## PARC EOLIEN LA CROIX DE PAUVET

# Mémoire en réponse à l'avis de la Mission Régionale d'Autorité environnementale du 10 février 2020

**Avis de la Mission régionale d'autorité environnementale  
de la région Nouvelle-Aquitaine  
sur le projet de parc éolien de « La Croix de Pauvet »  
sur la commune d'Availles-Limouzine (86)**

n°MRAe 2020APNA22

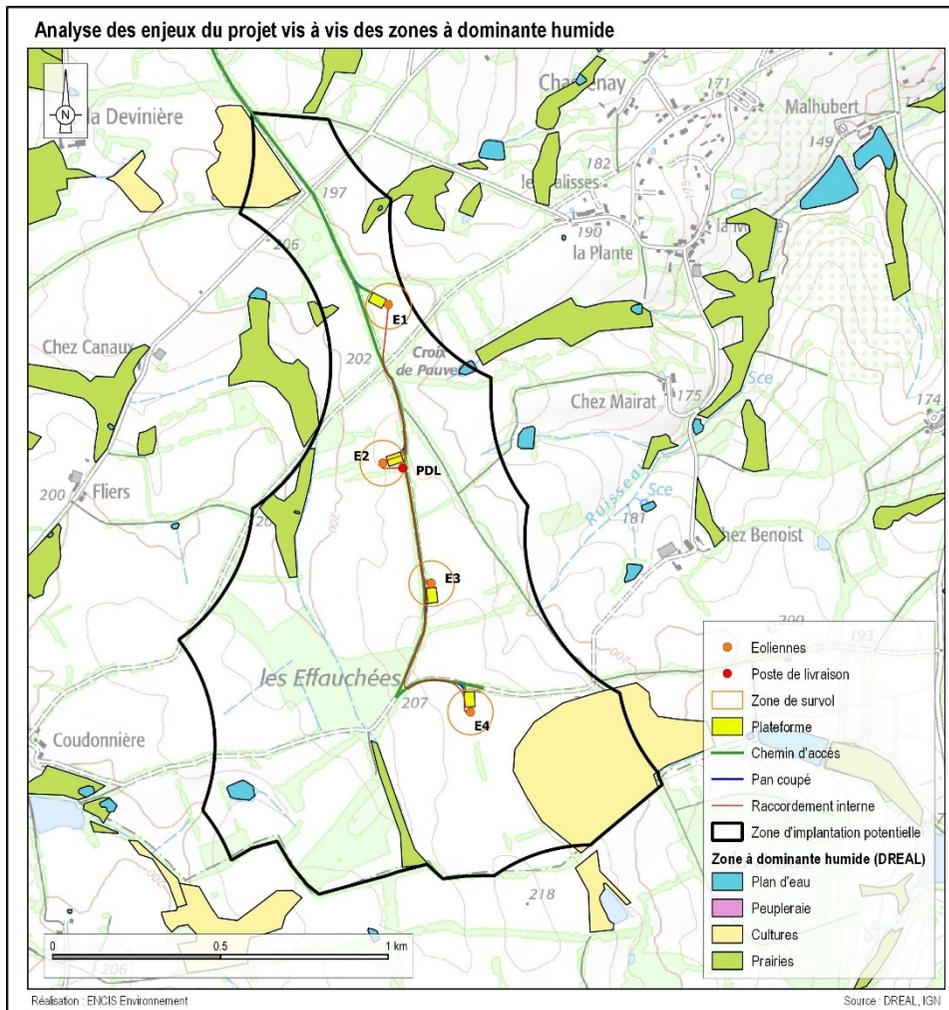
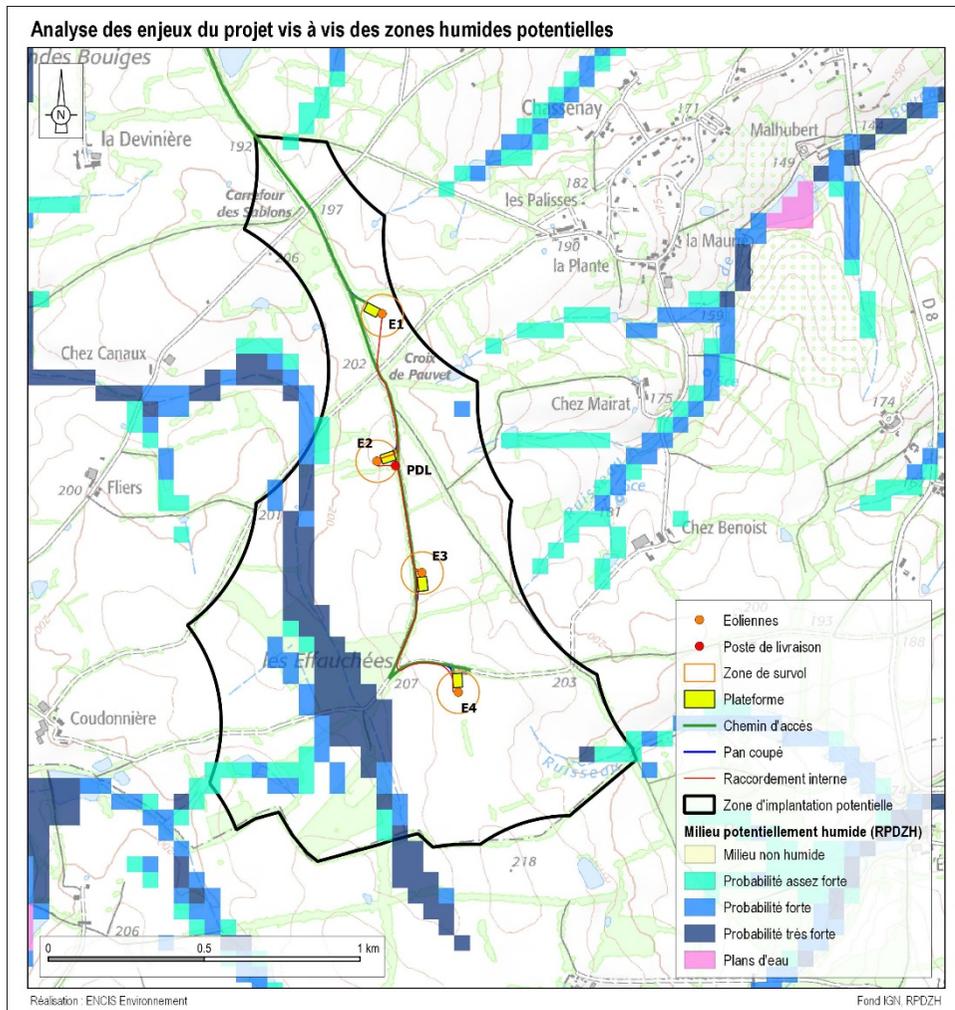
**Il conviendrait pour le porteur de projet de confirmer la caractérisation des zones humides en application des dispositions de l'article L. 211-1 du code de l'environnement, modifié par la loi du 24 juillet 2019 renforçant la police de l'environnement<sup>8</sup> en prenant en compte le critère pédologique et, le cas échéant, de mettre en œuvre, sur la base de cet état initial révisé, la démarche d'évitement, réduction voire compensation des impacts sur l'environnement.**

Comme détaillé dans le paragraphe 3.1.4.4 *Zones humides* de l'étude d'impact, l'analyse des potentialités de présence de zones humides identifie plusieurs secteurs potentiels au sein de la ZIP. Ceux-ci se concentrent le long des ruisseaux et autour des plans d'eau.

Toutefois, aucune infrastructure du projet n'intercepte ces zones humides potentielles, comme illustré dans les deux cartographies page suivante, ce constat étant valable pour chacune des deux bases de données bibliographiques consultées<sup>1</sup>. Ces cartographies seront ajoutées dans la Partie 6, paragraphe 6.2.1.5 *Impacts du chantier sur les eaux superficielles et souterraines* de l'étude d'impact consolidée.

Par ailleurs, l'étude des habitats naturels n'a pas révélé non plus la présence de zones humides, sur la base du critère végétation, au droit des surfaces concernées par le projet.

La caractérisation des zones humides potentielles en prenant en compte le critère pédologique ne s'est donc pas avérée nécessaire.

**Localisation des zones sujettes aux remontées de nappes – (Source BRGM 2018)**

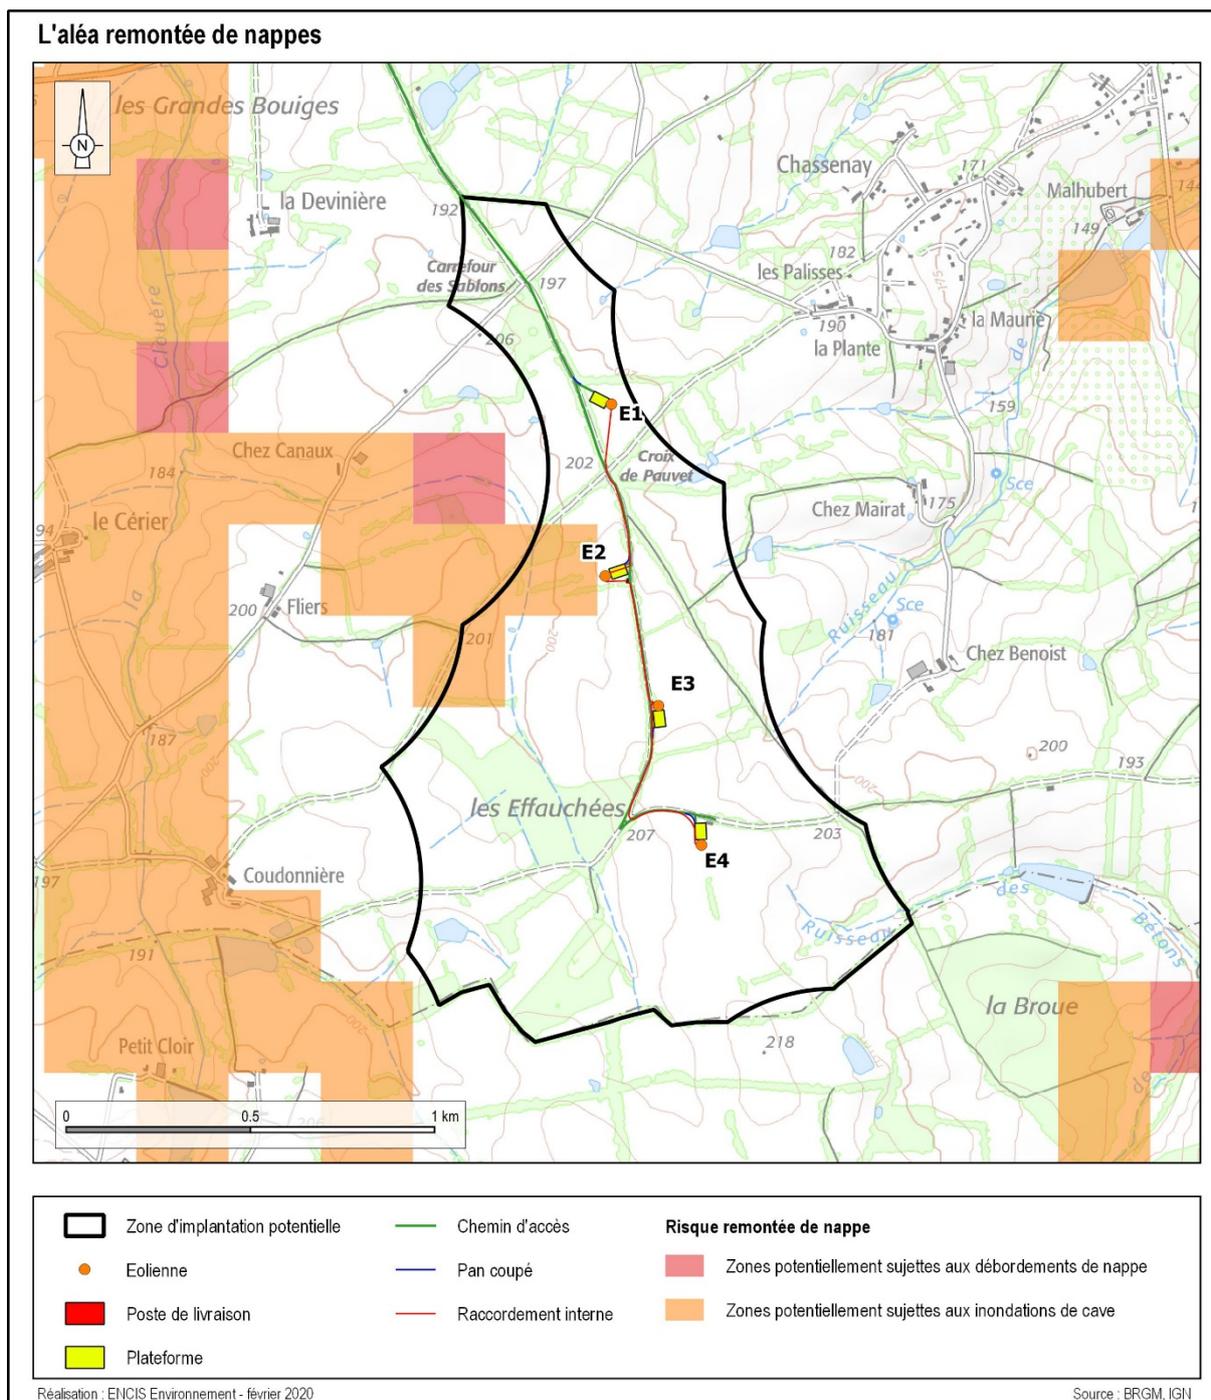
**La MRAe recommande de prévoir des mesures prenant en compte le risque de remontée de nappe dans les phases de construction et de démantèlement du parc<sup>9</sup>.**

Une carte nationale de sensibilité aux remontées de nappes a été réalisée par le BRGM (issue du rapport BRGM/RP-65452-FR de janvier 2018 et disponible sur <http://www.georisques.gouv.fr>). Cette dernière est plus récente que celle proposée dans l'étude d'impact. Elle permet de localiser les zones présentant de fortes probabilités d'observer des débordements par remontée de nappe pour une période de retour d'environ 100 ans.

La zone d'implantation est soumise, sur une surface très limitée à l'ouest, à un risque potentiel d'inondation de cave. Le niveau d'enjeu et la sensibilité peuvent être qualifiés de très faibles. Le projet se situe en dehors des zones sujettes au risque de remontée de nappe.

Toutefois, les études géotechniques menées de manière systématique en amont des phases de construction permettront de préciser ce risque au droit du projet et d'adapter si nécessaire les modalités de mise en place des fondations :

- Lors des travaux de réalisation des fondations, s'il s'avère que des remontées d'eau se produisent, un système de pompage sera mis en place pour la durée du chantier.
- Si de potentielles remontées de nappes sont avérées et qu'un risque de diffusion de pollutions vers le sol et/ou les eaux souterraines existe, une mesure spécifique sera mise en œuvre. Elle consistera à installer une géomembrane entre les fondations des éoliennes et le sol pour éviter le transfert de liquide issu du béton frais lors du coulage et du séchage des fondations. Le personnel intervenant sur le site sera informé de ce risque et du risque de pollution lié.

En outre, les appareillages électriques du parc éolien construit seront confinés dans des locaux parfaitement hermétiques (mât de l'éolienne, structures du poste de livraison). Les câbles électriques enterrés seront entourés de protections résistantes à l'eau.
